令02原機(峠)112  
令和3年1月15日

核燃料物質使用変更許可申請書

既に許可を受けた人形峠環境技術センター（以下「センター」という。）における核燃料物質の使用等について、核燃料物質の平和利用及び公共の安全に資することを目的として、共通編、開発試験棟及び濃縮工学施設に係る内容を次のとおり変更する。詳細を別添1から別添3に示す。

国立研究開発法人日本原子力研究開発機構  
人形峠環境技術センター  
核燃料物質使用変更許可申請書

図-23-1 OP-1 主棟の給排気系統図

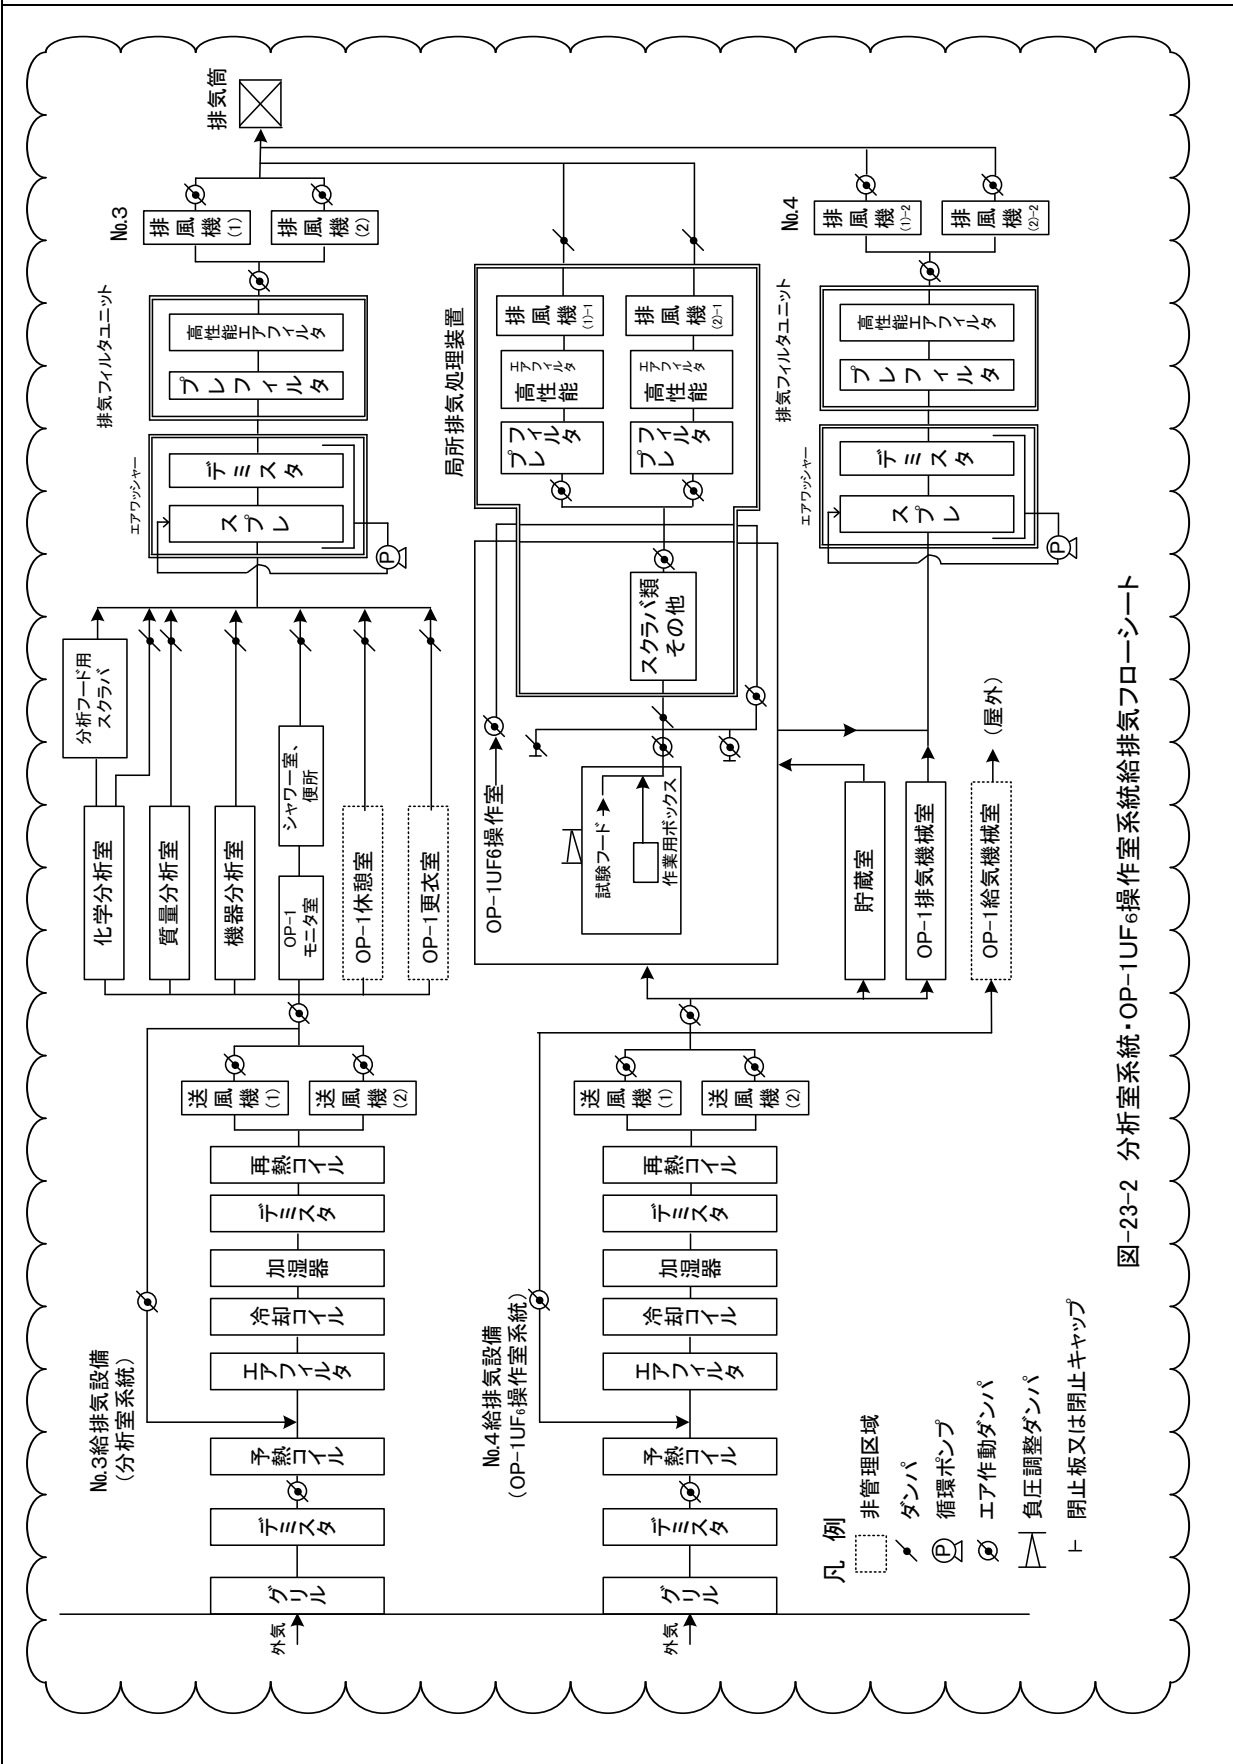
ウラン濃縮試験を終了したことに伴う給排気  
の運転方法の見直し  
(OP-1 主棟全体の給排  
気系統図に変更)  
(3)-10)

図-23-2 OP-2 主棟の給排気系統図

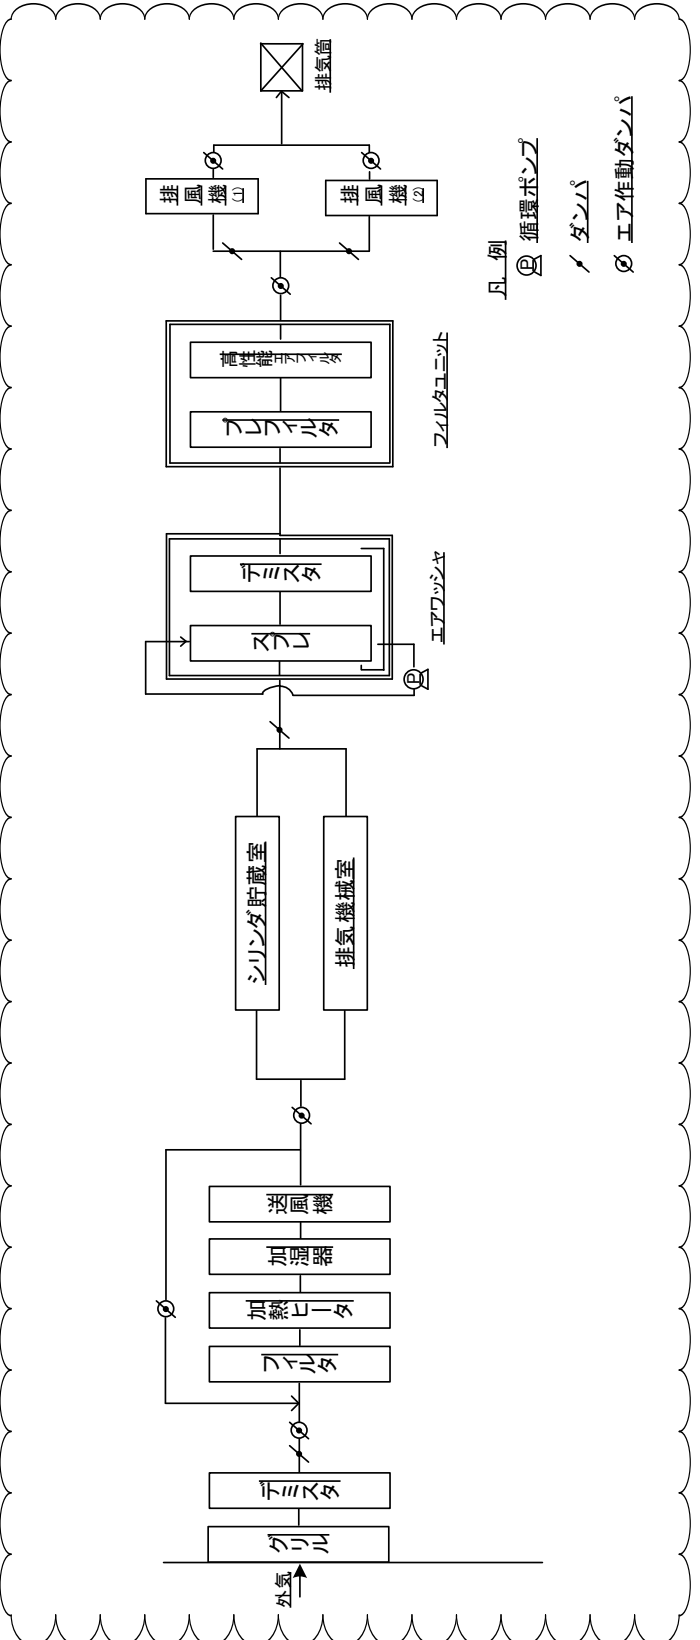
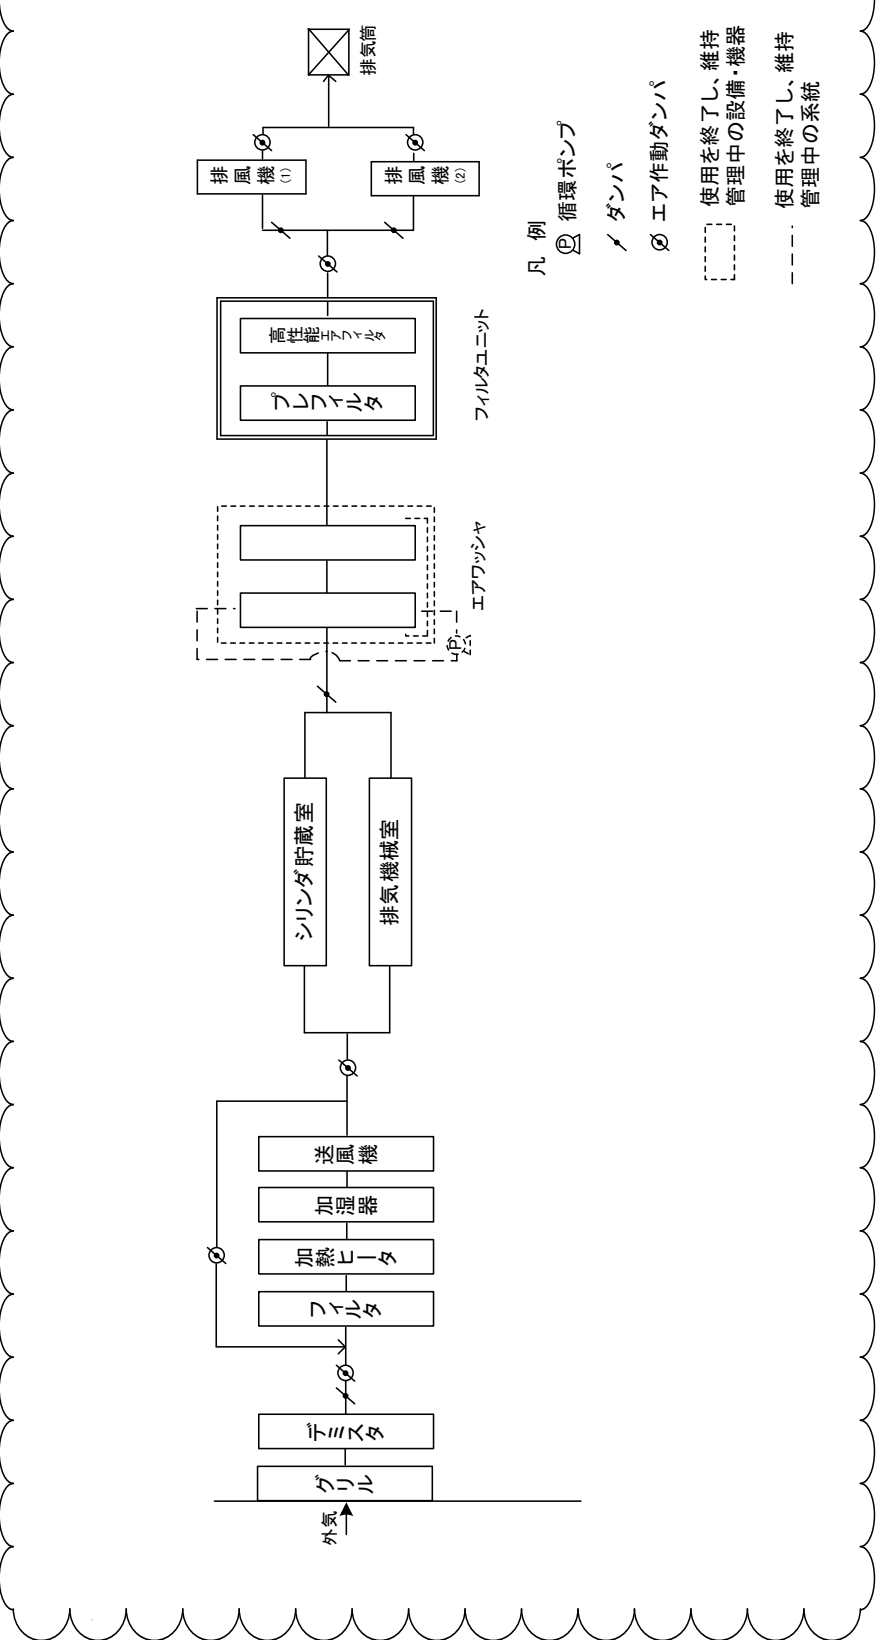
変更前	変更後	変更の理由
 <p style="text-align: center;">No.1 給排気設備 (OP-2遠心機室系統)</p> <p style="text-align: center;">凡例   エア作動ダンパ(開)   エア作動ダンパ(閉)   検出器   排気用ダストモニタ   閉止弁   閉止調節弁   使用を終了し、維持管理中の設備・機器</p>	 <p style="text-align: center;">No.1 給排気設備 (OP-2遠心機室系統)</p> <p style="text-align: center;">No.2 給排気設備 (OP-2UF6操作室系統)</p> <p style="text-align: center;">No.3 給排気設備 (プレニング室系統)</p> <p style="text-align: center;">No.4 給排気設備 (OP-2放管室系統)</p> <p style="text-align: center;">凡例   エア作動ダンパ(開)   エア作動ダンパ(閉)   検出器   排気用ダストモニタ   閉止弁   閉止調節弁   使用を終了し、維持管理中の設備・機器</p>	<p>ウラン濃縮試験を終了したことに伴う給排気 の運転方法の見直し (OP-2 主棟全体の給排 気系統図に変更) (3)-10)</p>

図-26-1 ディーゼル発電機供給時の電気系統図

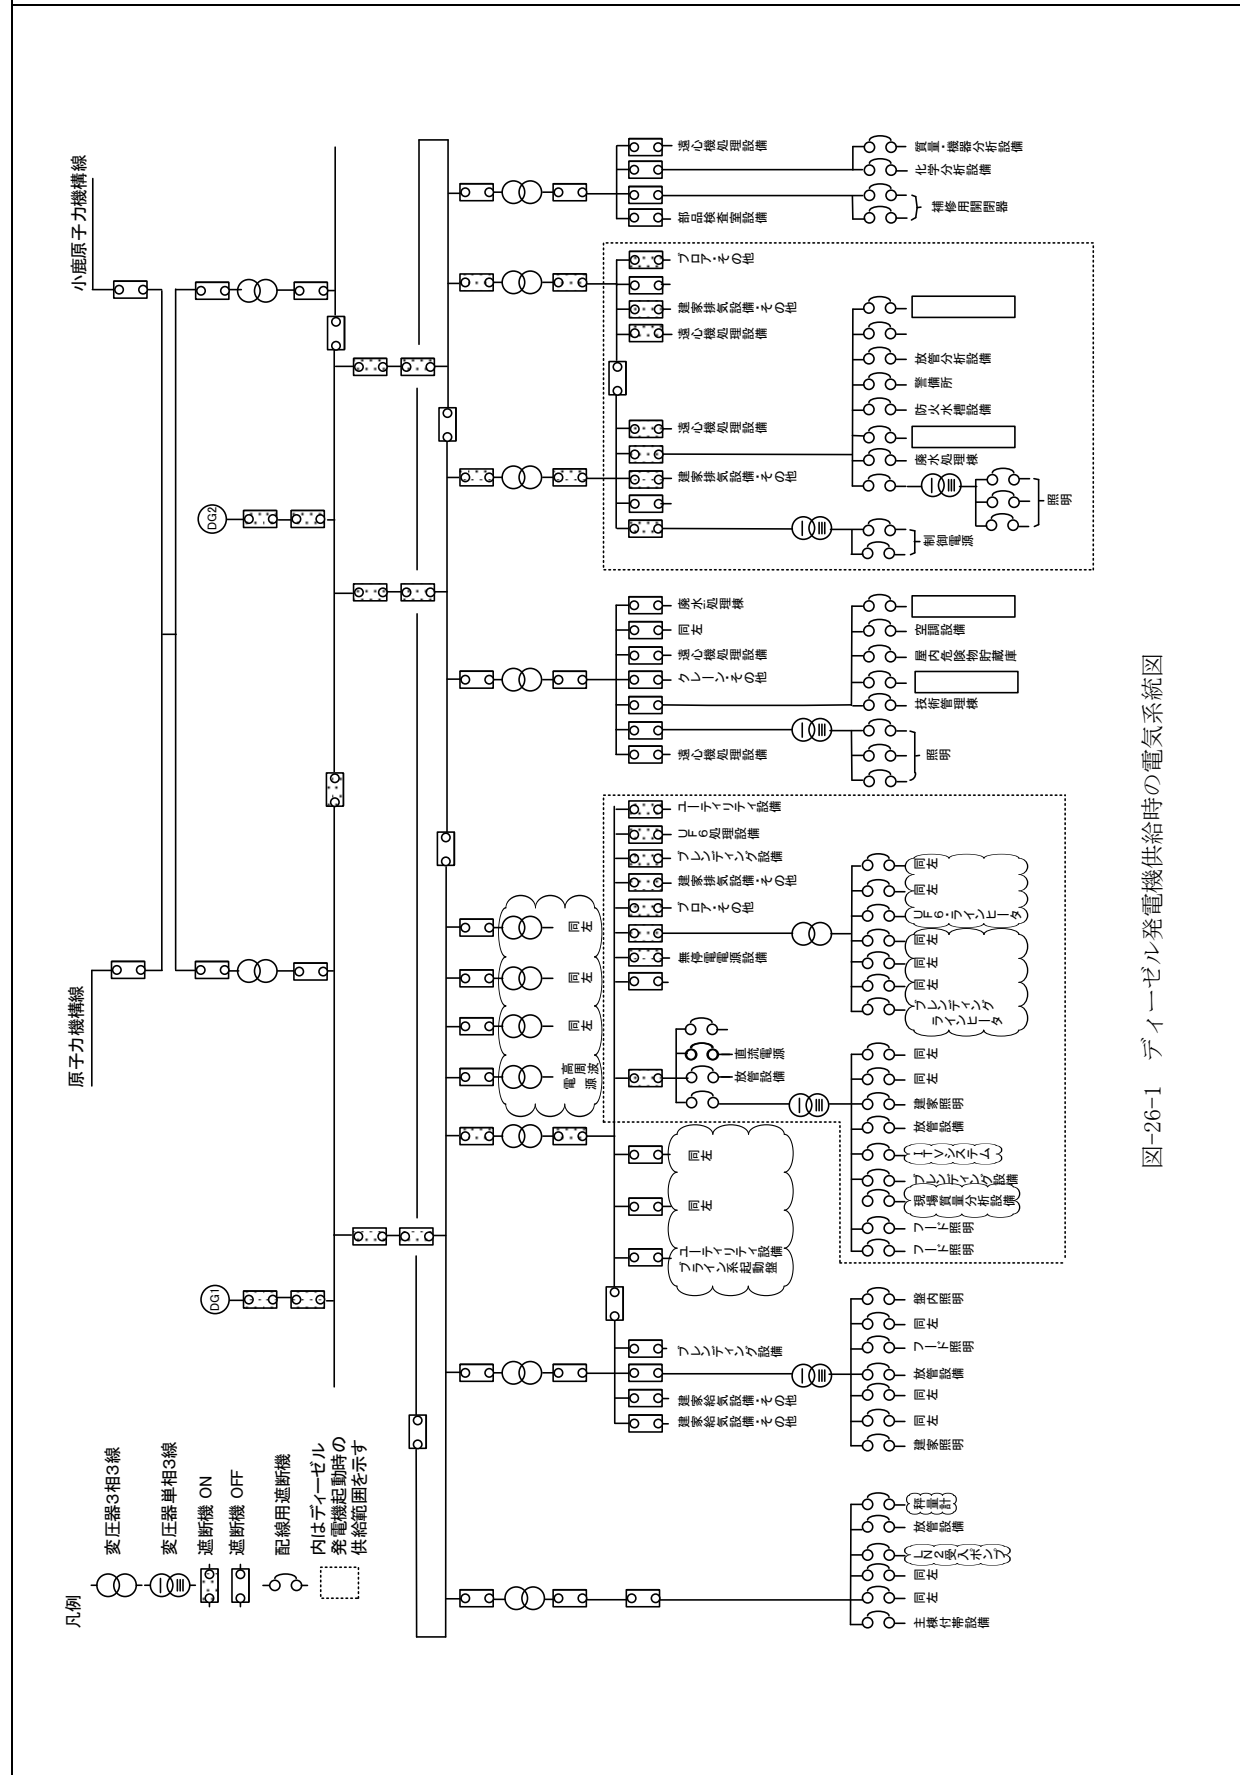
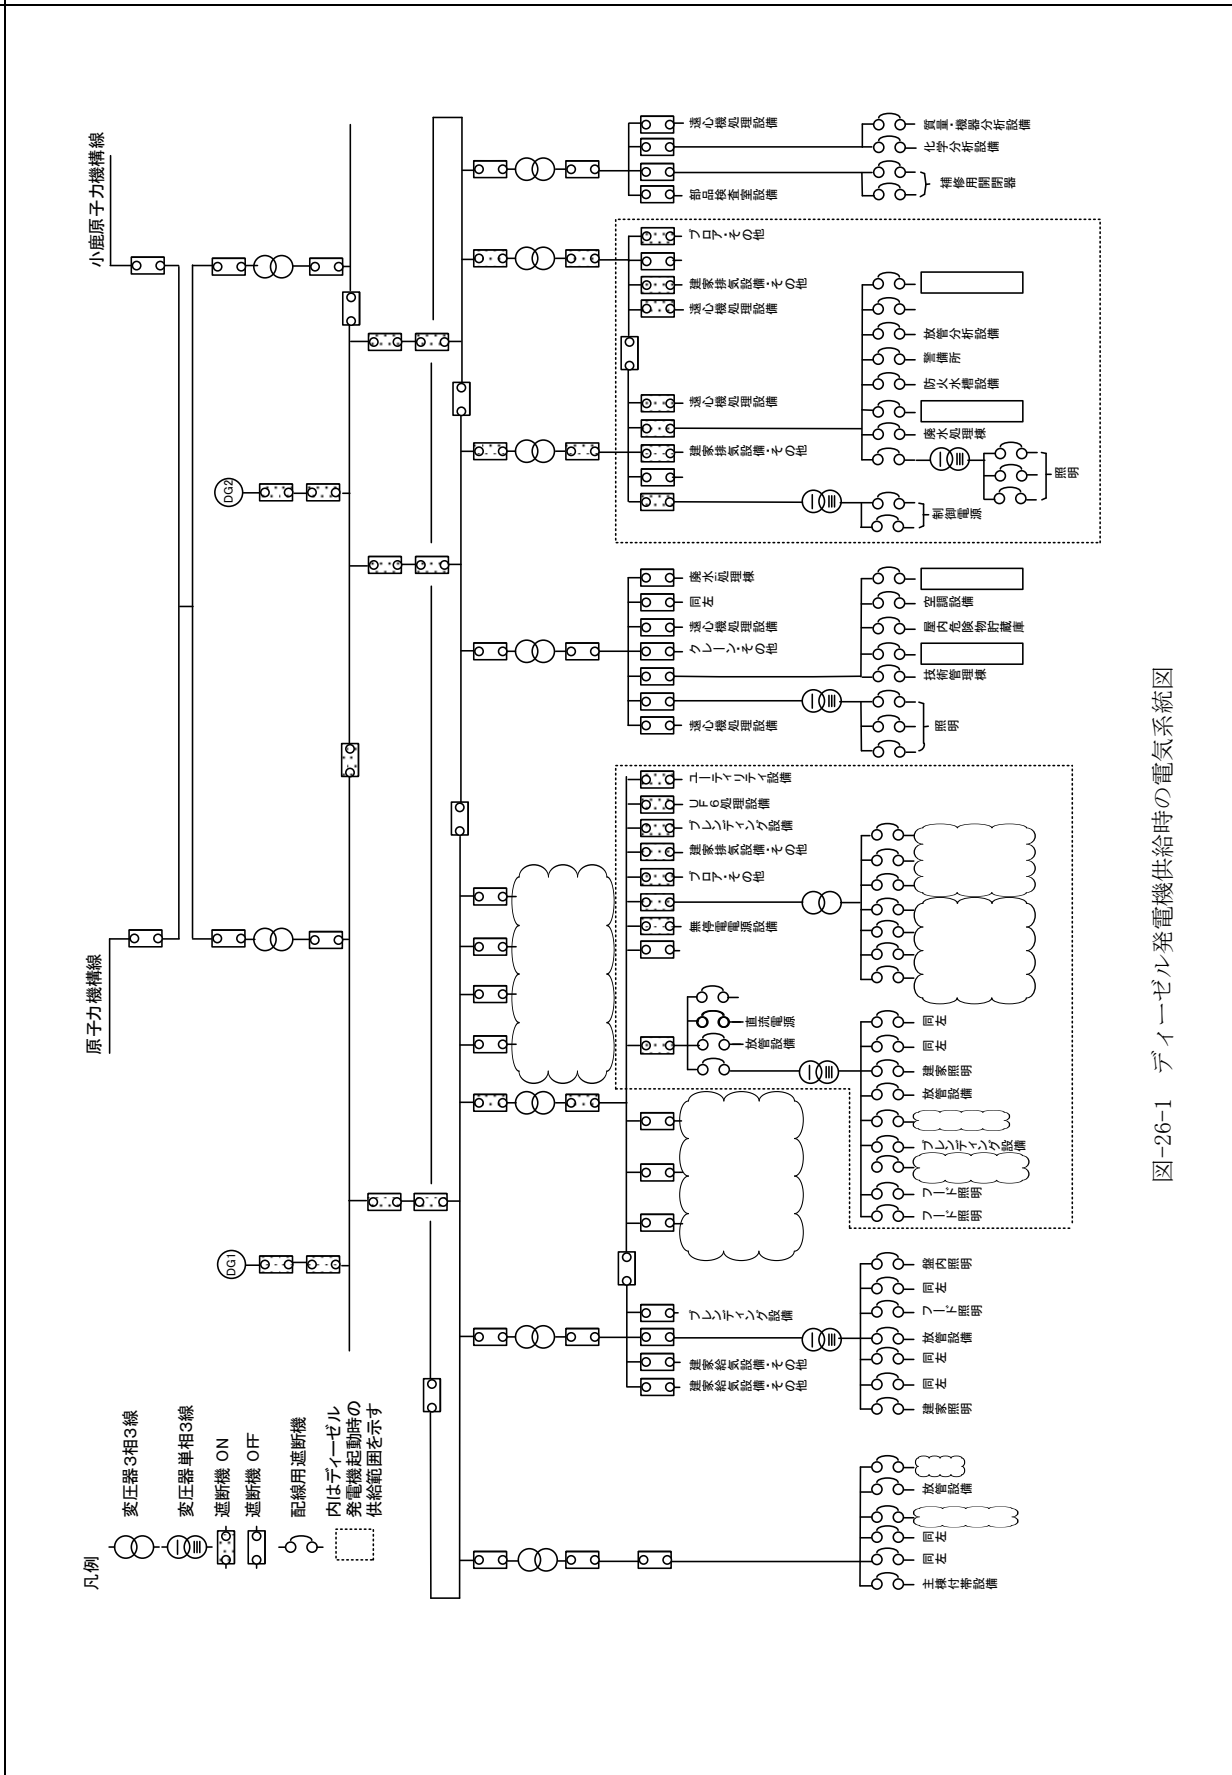
変更前	変更後	変更の理由
 <p>凡例</p> <ul style="list-style-type: none"> <li>変圧器3相3線</li> <li>変圧器単相3線</li> <li>遮断機 ON</li> <li>遮断機 OFF</li> <li>配線用遮断機</li> <li>内はディーゼル発電機起動時の供給範囲を示す</li> </ul>	 <p>凡例</p> <ul style="list-style-type: none"> <li>変圧器3相3線</li> <li>変圧器単相3線</li> <li>遮断機 ON</li> <li>遮断機 OFF</li> <li>配線用遮断機</li> <li>内はディーゼル発電機起動時の供給範囲を示す</li> </ul>	<p>ウラン濃縮試験を終了するため削除 (3)-1)-④</p> <p>記載の適正化を図るため(負荷の見直し) (3)-14)</p>
